SUPERINTENDENCIA DE INDUSTRIA Y COMERCIO	
RAD: 13-184190- -4	FECHA: 2014-08-21 13:50:19
DEP: 2020 DIRECCION DE NUEVAS CREACIONES	EVE: 378 FASE NACIONAL INCLUIDO CAPITULO I
TRA: 11 PCT-PATENTE DE INVENCION CAPITULOS I Y II	FOLIOS: 10
ACT: 519 PRESENTACION

Asunto: Radicación: 13-184190- -4
 Trámite: 11
 Evento: 378
 Actuación: 519
 Oficio: 10456
 Folios: 10

Patente de Invención	X			Patente de Modelo de Utilidad	
Vía Nacional					
Vía PCT (Fase Nacional)	X	Capítulo I	X	Capítulo II	
No. Solicitud Internacional	PCT/CA2012/000105				
Fecha de Presentación Internacional	07/02/2012

Título de la solicitud: “Sistema de inyección para pozos” (ver página 1 del radicado N° 13-184190-00000-0000).

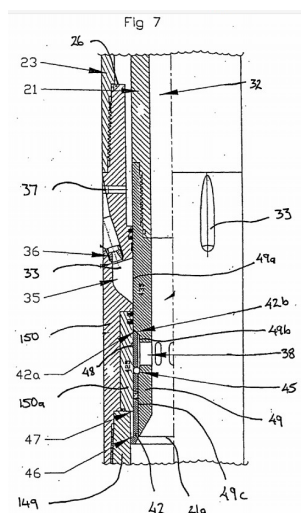
Características esenciales	D1
Tubos para vapor que comprende un manguito exterior y un manguito interior deslizable concéntricos.	un dispositivo de descarga (20), que comprende una salida (22a), una entrada (22b), un manguito interior (21) y un manguito exterior (23), que cooperan para proporcionar un paso de fluido (32) (Pág. 4, Fl. 16, Párr. 0070). Fig 4  El manguito exterior (23) y el manguito interior (21) son concéntricos (Fl. 2, Fig. 4).

Boquillas dispuestas en el manguito exterior del tubo para vapor.	El manguito exterior (23) del dispositivo de descarga (20), define la salida (22a) del dispositivo de descarga (20) en su primer extremo. Extendido desde la salida (22) de un manguito exterior (23) comprende primera porción exterior (149), que está asegurado a través de roscar de un enganche a una segunda porción exterior (150), que está asegurado a través de roscar de un enganche a una tercera porción exterior (151), y que a su vez está fijado a través de enhebrado de enganche con una cuarta parte exterior (152) (Pág. 4, Fl. 16, Párr. 0078). La segunda parte exterior (150) proporciona una pluralidad de medios de descarga (33). Estas salidas (33) permitir que el fluido pase desde pasaje (32) al espacio anular entre el dispositivo de descarga (20) y una pared del orificio de la perforación que se está perforando, cuando el dispositivo de descarga (20) está en una condición abierta (Pág. 4, Fl. 16, Párr. 0080).

Medio para accionar el desplazamiento del manguito interior deslizante dentro del manguito exterior.	El funcionamiento del mecanismo de indexación (80) se describe cuando el dispositivo de descarga (20) está en una condición cerrada, el movimiento hacia abajo del manguito interior (21) con respecto al manguito exterior 23 dará lugar a una porción de la cara inferior (70) del manguito divisor (29) de tope de hombro (71) de la tercera porción exterior (151) del manguito exterior (23), impidiendo el movimiento adicional hacia abajo del manguito divisor (29) con respecto al manguito exterior (23). El continuo movimiento descendente del manguito interior (21) será el resultado del en un trayecto de parada (62) que se mueve hacia manguito divisor (29) causando que los dedos (27a) se desenganche de los dedos (28a). El continuo movimiento hacia abajo resultará en el trinquete (69) enganchando el trinquete (68) el cual esta desplazado suficientemente de la pluralidad de guiones (69) de modo que la región frontal de la rampa (69b) de un guión (69a) acople a una porción superior de la uña (68). El continuo movimiento hacia abajo resultará en la parada de trayecto (62) rotando como la rampa (69b) deslizando hacia bajo por la cara de la uña (68). Esto continuará hasta que el guión (69a) reciba completamente el trinquete (68). Cuando el manguito interior 21 es obligado a moverse hacia arriba, la parada de trayecto (62) también se mueve hacia arriba, desacoplando desde la manga de indexación (29) y moviéndose hacia el primer extremo (85) de la cuarta porción exterior (152) de los dedos (27a) no alineado totalmente con las ranuras (28a). Sin embargo, debido a la configuración de los picos (82) y el canal (81), el continuo movimiento hacia arriba del manguito interior (21) resulta en los dedos (27) un deslizamiento sobre los dedos (28a) para causar una rotación adicional de la parada de trayecto (62) hasta que los dedos (27a) se alinean con una ranuras (28a) al final (85), de tal manera que los dedos y las ranuras están entrelazados. Continúa el movimiento hacia arriba del manguito interior (21) se traducirá en el acoplamiento de los dedos (27a) con las ranuras (28b). Cuando los dedos (27a) y (28a) se entrelazan en la salida de descarga (33) estando abiertas, y el dispositivo de descarga (20) está en una condición abierta (Pág. 6, Fl. 18, Párrs. 0099 a 0103).

De acuerdo con la tabla anterior, las características esenciales del dispositivo de la reivindicación 1 habrían sido divulgadas previamente en el documento D1, por lo tanto, la materia reivindicada no es nueva.
